**OSSERVAZIONE N. 1 : AREA dell'IMPIANTO EOLICO NON IDONEA ai sensi dell'art. 20 com. 8 lettera c quater del Decreto Legislativo n. 199/2021 e ss.mm.ii.**

Impianto per la produzione di energia elettrica da fonte eolica, costituito da 6 aerogeneratori della potenza complessiva di 37,2 MW, un sistema di accumulo da 25 MW e relative opere connesse in località "Rempillo" nel comune di Pitigliano (GR).

ALLEGATO alle OSSERVAZIONI all' IMPIANTO EOLICO denominato REMPILLO nel COMUNE di PITIGLIANO ( GR). Composto da n. 5 immagini e n. 5 pagine

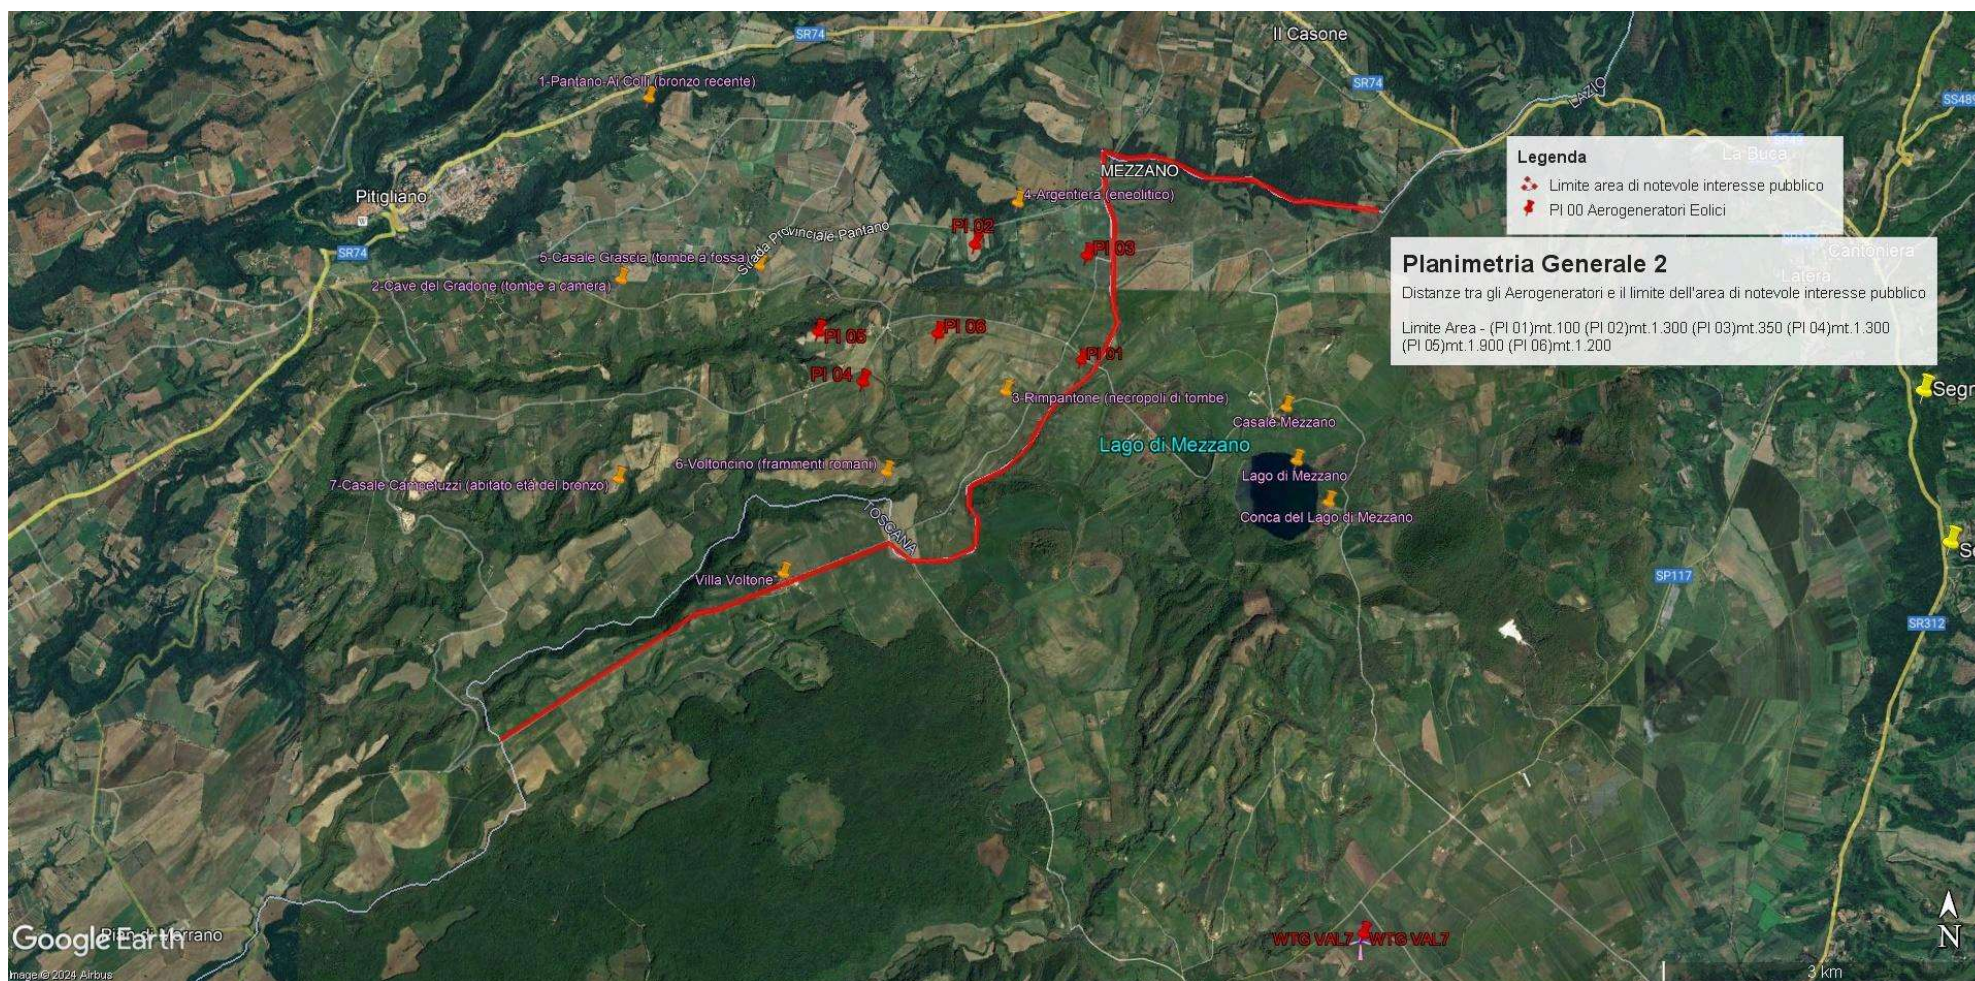
In sintesi, visti l’art. 20 comma 8 lettera c) quater del D.Lgs n 199/2021 e le Linee guida nazionali appena citate, considerato l’enorme impatto dell’impianto eolico industriale denominato “Rempillo” sulla zona paesaggistica di notevole interesse pubblico ben individuata nelle immagini n.1 e n. 2 e sui Beni Culturali evidenziati nell’ immagine n. 3 dell’Allegato alle presenti Osservazioni, per la collocazione delle pale P04 e P05 direttamente all’interno del perimetro di un’area archeologica e per gli impatti anche sull’area intermedia e vasta dei pregiati territori laziali della Tuscia settentrionale e in particolare di quelli del pitiglianese ricco di emergenze agricole, naturalistiche, storiche e archeologiche del periodo etrusco ma non solo, si chiede che venga negata l’autorizzazione all’ insediamento dell’impianto eolico denominato “Rempillo”.

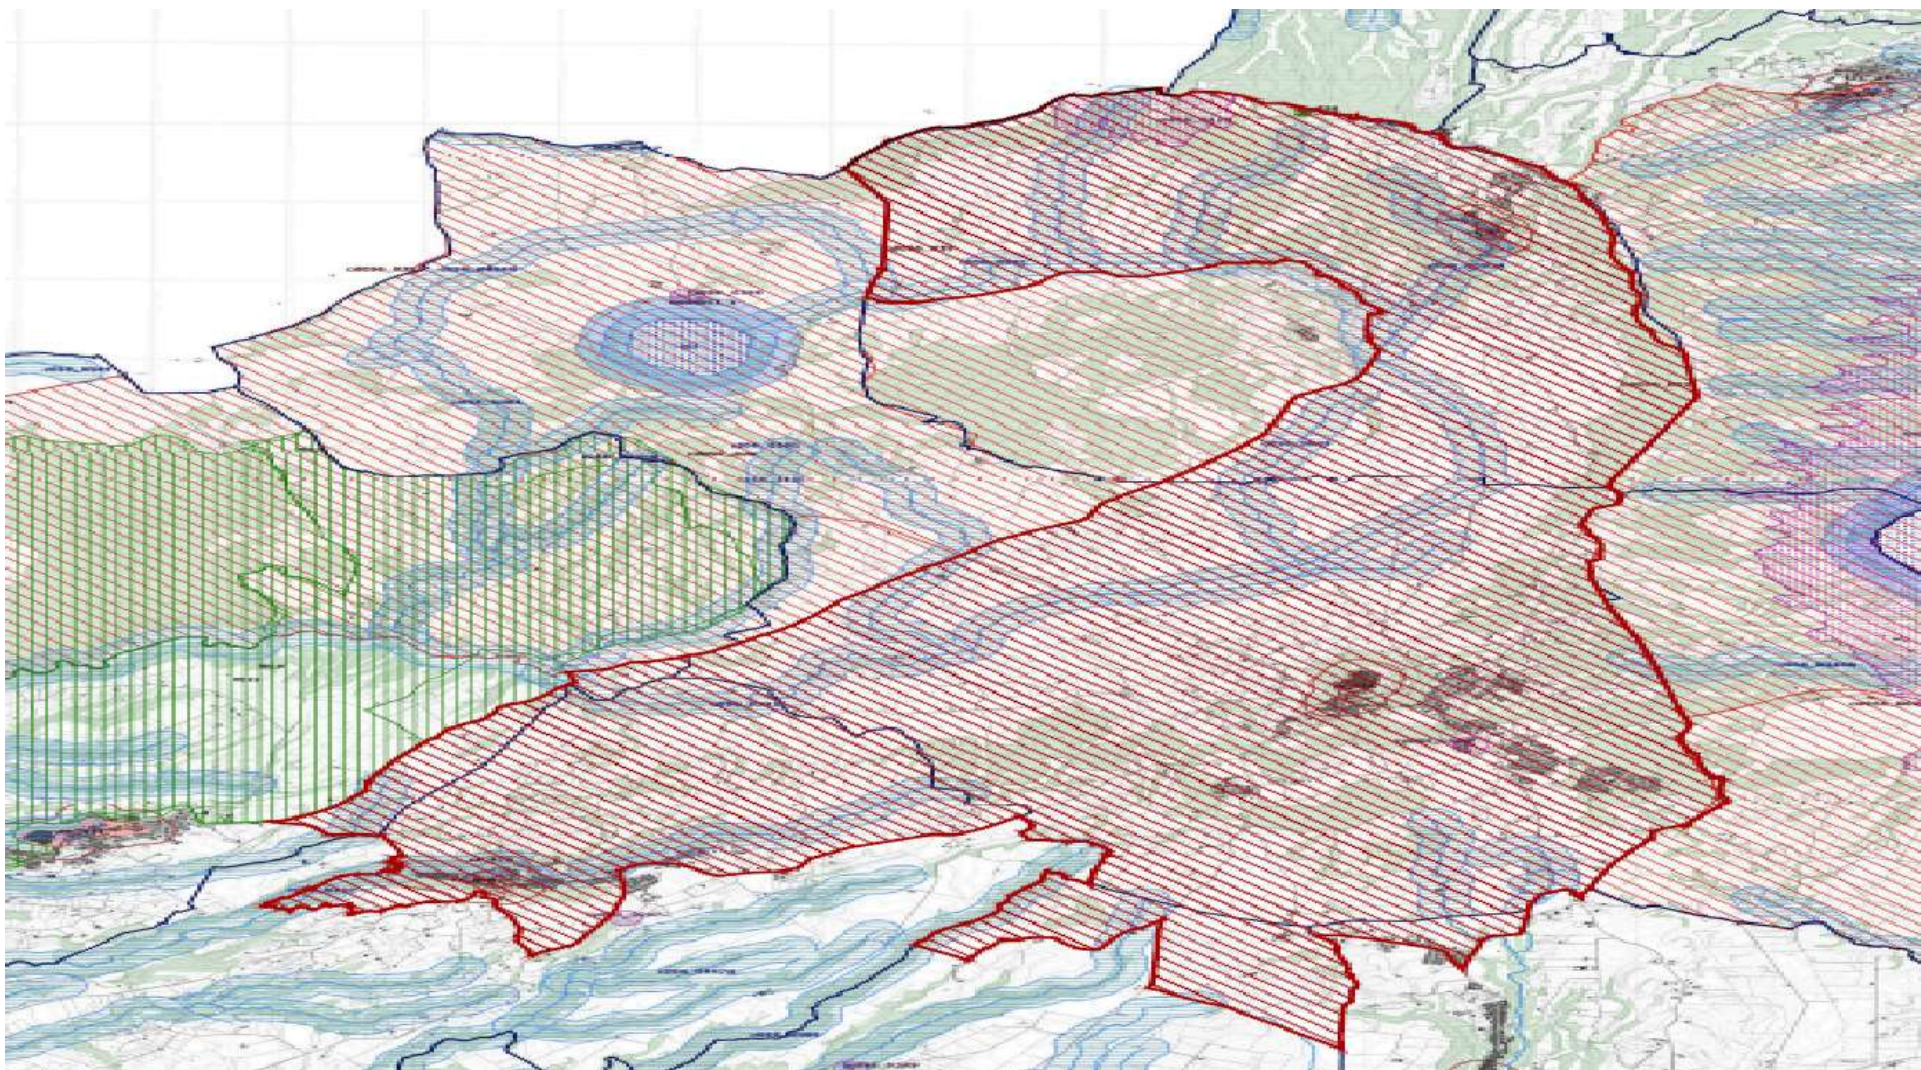
Alla luce del combinato disposto dal "vincolo sul patrimonio paesaggistico (artt. 136 e ss. e 142 del decreto legislativo n. 42/2004 e ss.mm.ii.) e sui beni culturali" (artt. 10 e ss. del decreto legislativo n. 42/2004 e ss.mm.ii.) e dal comma 8 lettera c-quarter del D.Lgs 191/2021 e ss.mm.ii si evince che, ad oggi, le aree in cui sono previsti gli insediamenti dei sei aerogeneratori dell'impianto eolico denominato "Rempillo" non sono idonee perché ricadono tutte all'interno della fascia di rispetto dei **beni paesaggistici di notevole interesse pubblico denominati "Conca del Lago di Mezzano e territorio circostante" (D.M. 22.05.1976)** comprendente anche il **vincolo "Selva del Lamone" (D.M. 22.05.1984)** tutelati **dall'art. 136 del Codice del Beni Culturali e del Paesaggio** e in particolare un aerogeneratori ( P01) è a 100 metri dal primo vincolo citato e gli altri cinque compresi in una distanza massima tra 1 km e 2 km ( vedi immagine n. 1 dell'ALLEGATO). Nella fascia di rispetto dei 3 km anche la porzione di vincolo rappresentato dalla Selva del Lamone che gode di altre importanti tutele in quanto Riserva Naturale regionale (L. 394/91 e L.R. 29/97), Zona di Protezione speciale (ZPS) insieme ai Monti di Castro collegati tra loro da una Zona di Conservazione Speciale (ZSC), il sistema fluviale Fiume Fiora-Olpeta. La Selva del Lamone oltre il vincolo paesaggistico di notevole interesse pubblico che la rende area non idonea all'installazione degli impianti FER anche nelle sue fasce di rispetto dei 3 km, gode di un'altra tutela che ne rivela l'importanza di area di importanza internazionale per l'avifauna IBA (012) che viene collegata all'altra IBA (099) Lago di Bolsena attraverso la ZPS Caldera di Latera e la ZSC Lago di Mezzano che insieme sono compresi nel vincolo paesaggistico "Conca Lago di Mezzano..." e verranno uniti dal nuovo vincolo paesaggistico "*Ambito paesaggistico, geologico e geomorfologico dell'orlo della caldera di Latera e delle sue pendici interessate dai centri eruttivi periferici*" ( si veda a riguardo la proposta pubblicata sul sito del MIC in data 09/08/2023 e

l'immagine n. 2 dell' ALLEGATO) all'area di notevole interesse pubblico "Conca del lago di

Bolsena” (D.M. 24.10.1960). Praticamente una vasta zona che per interesse paesaggistico e naturalistico oltre che storico, archeologico e identitario rappresenta un unicum nel panorama nazionale.

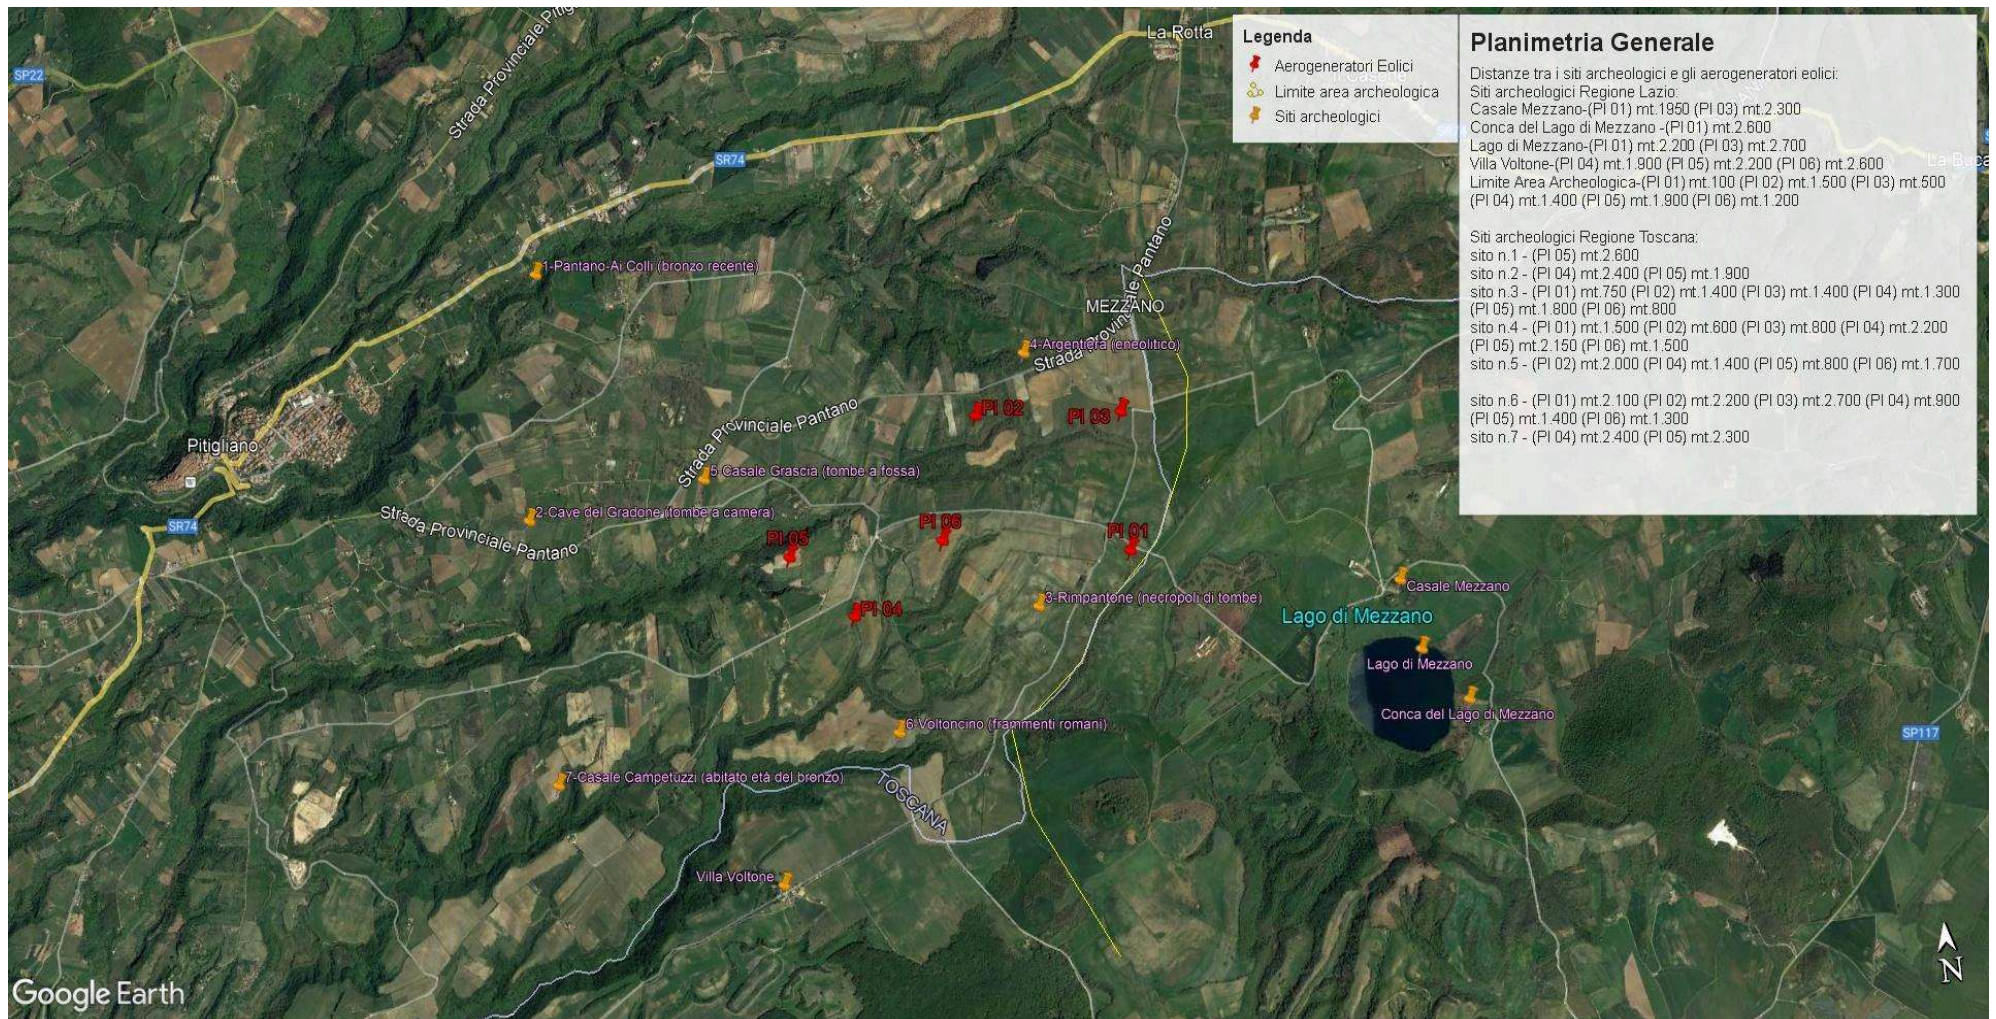
Inoltre, la zona in cui insisterebbe l’impianto eolico industriale Rempillo è compresa nelle fasce di rispetto di 3 km di diversi beni archeologici tutelati dalla parte II del Codice dei Beni Culturali (vedi Allegato, immagine n. 3). Inoltre le pale P04 e P05 ricadono all’interno di un’area archeologica che la Proponente vorrebbe cancellare per il semplice fatto che non è riportata nel documento regionale ma nel documento provinciale come meglio dettagliato nell’Osservazione n. 5. Alla luce di quanto documentato appare chiaro quindi che la collocazione dell’impianto non ha tenuto conto alcuno dei vincoli dell’area nella quale è stato progettato e l’inserimento dell’impianto eolico nel paesaggio e sul territorio non è corretto (Allegato IV delle Linee guida nazionali di cui al D.M dello Sviluppo economico del 10.09.2010).

**Immagine n. 4** Situazione di saturazione da impianti FER nella provincia di Viterbo. Non sono riportati gli impianti fotovoltaici e agrivoltaici che hanno inciso per buona parte nel cumulo di impianti FER per superare già nel 2023 gli obiettivi del PNIEC assegnati alla Regione Lazio per il 20230.

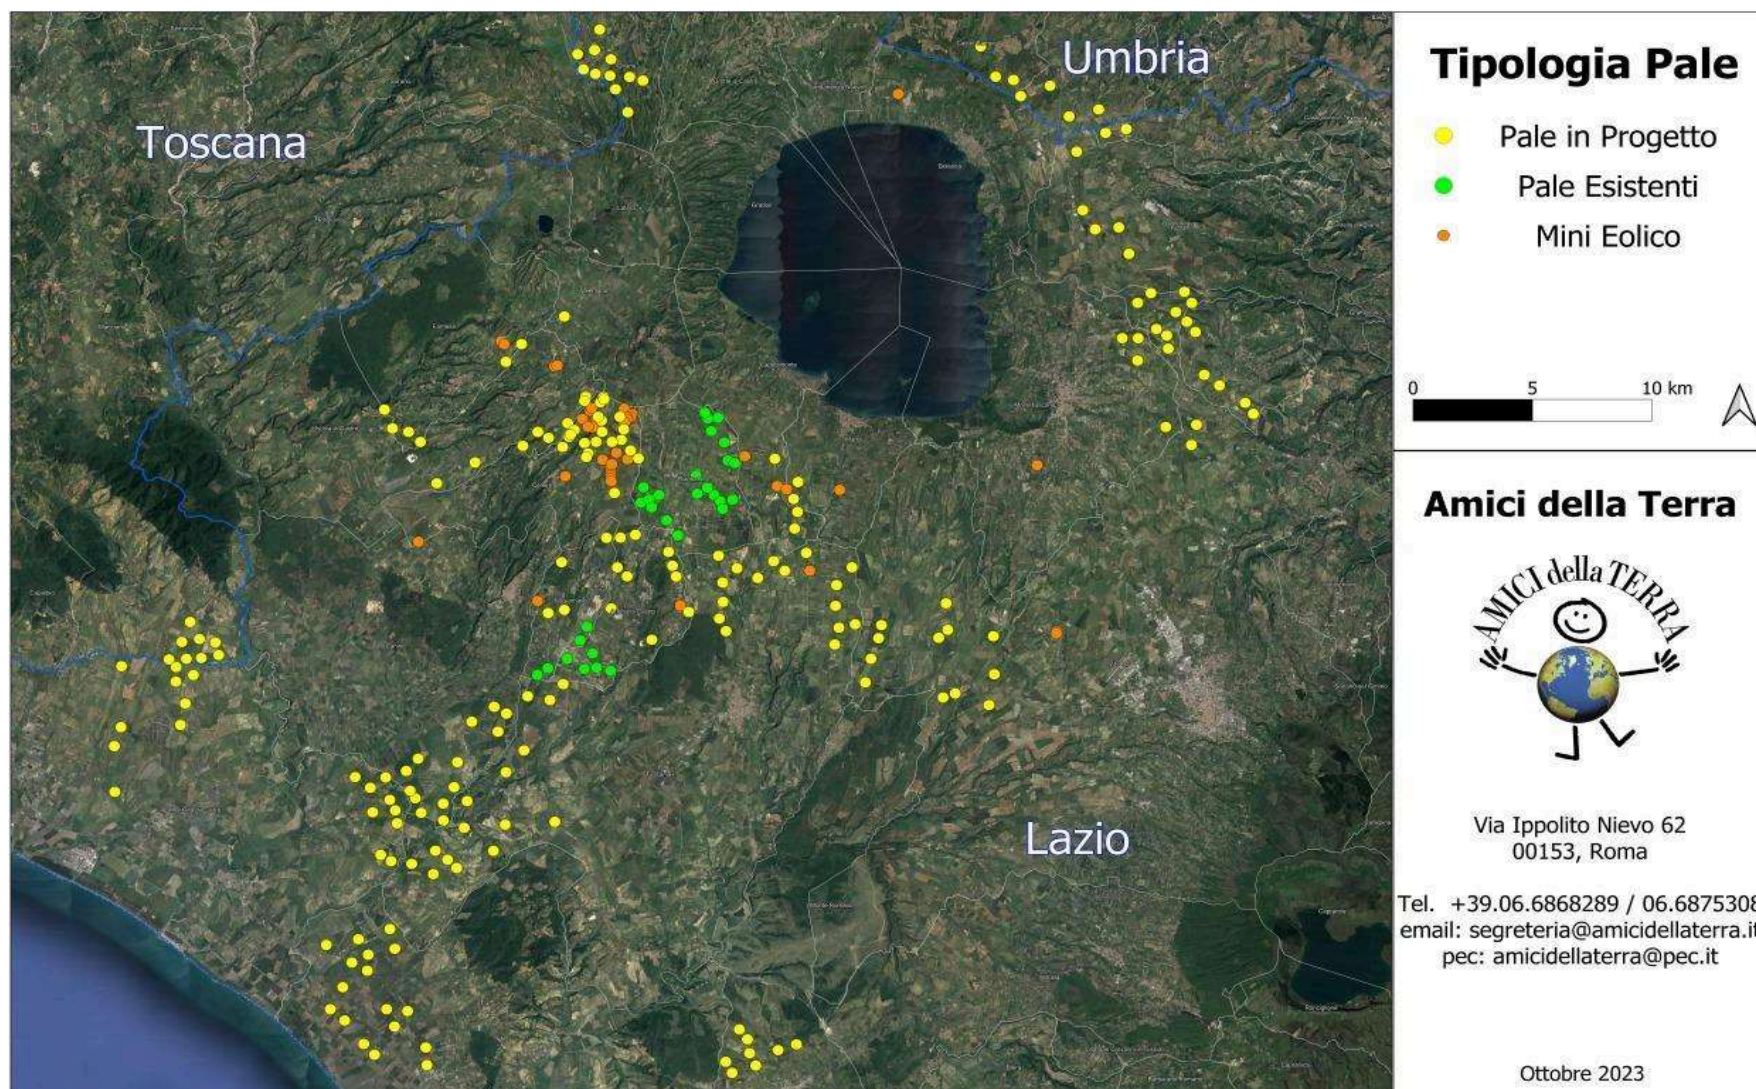
Quindi anche la Regione come Ente deputato dalla normativa nazionale a legiferare sulle aree idonee e non idonee si è espressa riguardo al fatto che abbia assolto ai doveri e alle quote stabilite dal PNIEC e in ambito regionale la provincia di Viterbo è stata quella con il più alto tasso di

impianti FER tra tutte e quindi ormai satura ed il cumulo degli impianti FER installati, autorizzati e in progetto rappresenta una **elevata criticità per la sostenibilità ambientale di ulteriori eventuali iniziative**. L'impianto eolico "Rempillo" pur essendo "esterno al confine provinciale e regionale ma nelle sue immediate vicinanze ( a soli 100 metri i primi due aerogeneratori) oltre ad impattare sul territorio e sulle economie di tre Comuni del Lazio ( Farnese, Valentano e Latera) si trova nelle fasce di rispetto dei Beni di notevole interesse pubblico come si è evidenziate nelle Osservazioni

nn. 1 e 2 e crea anche degli impatti negativi anche sui beni naturalistici come verrà dettagliato nell'Osservazione n. 4. Inoltre andrebbe a sommarsi al già enorme cumulo di impianti eolici e fotovoltaici e geotermici che già creano una elevata criticità ambientale nella provincia di Viterbo e interferiscono anche con il territorio toscano come si può vedere dalle immagini nn. 4 e 5 dell'Allegato n. 1.
